**Vorhabenbezogener Bebauungsplan Nr. 24**  
**„Aldi Discountmarkt Dorstener Straße“**  
**Stadtbezirk Eickel**

**Abwägungsvorschlag**  
**der Verwaltung zu den im Rahmen der Beteiligungsverfahren gemäß**  
**§ 3 Abs. 1 BauGB und § 4 Abs. 1 BauGB eingegangenen Stellungnahmen**

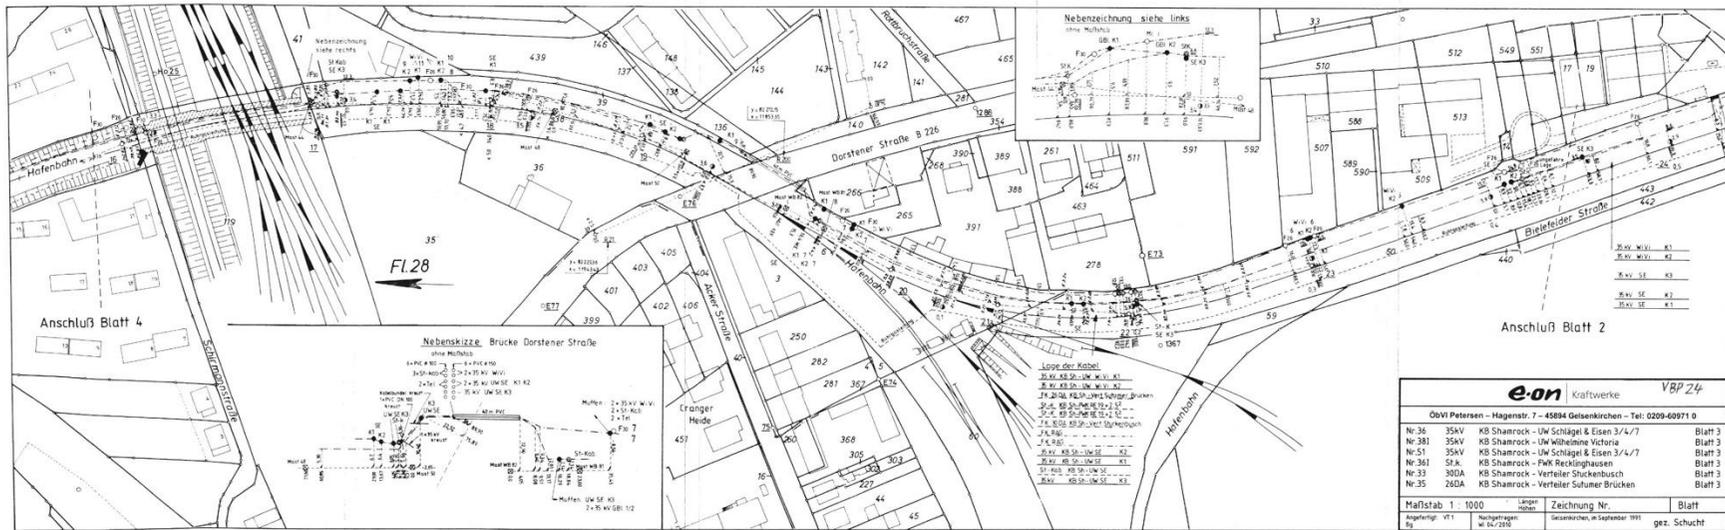
200) beiderseits der Leitungsmittelachse. Bei einem Umbau und Neubau sind einige Umbauten der Leitungsführung notwendig. Gerne würde die Uniper Wärme GmbH den Neubau mit Fernwärme versorgen. Der Ansprechpartner hierfür wäre [...].

Wir bitten Sie, den Verlauf dieser Leitung einschließlich des Schutzstreifens, soweit sich dieser nicht innerhalb der öffentlichen Verkehrsflächen befindet, mit einem Geh-, Fahr- und Leitungsrecht gem. § 9 (1) Nr. 21 BauGB zu belasten.

Innerhalb der mit dem Leitungsrecht zu belastenden Flächen dürfen keine Handlungen vorgenommen werden und auch keine Anpflanzungen von tief wurzelnden Bäumen oder Sträuchern erfolgen, die den Bestand und die Unterhaltung der Leitung beeinträchtigen oder gefährden. [...]
